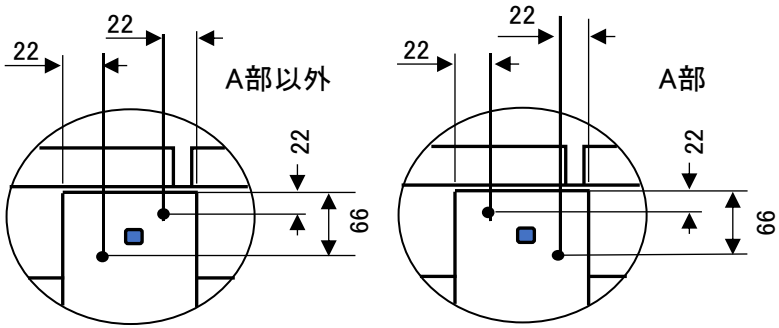
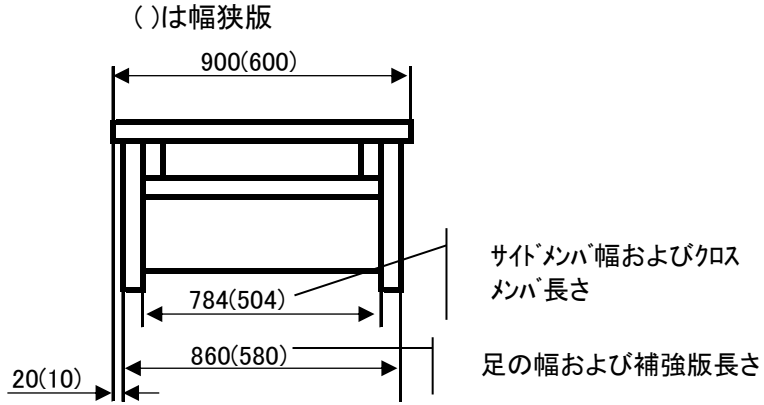
A部：左端の足のビスは天板締付ビスとの干渉を避けるため配置を変える
(裏面対角位置も同じ)
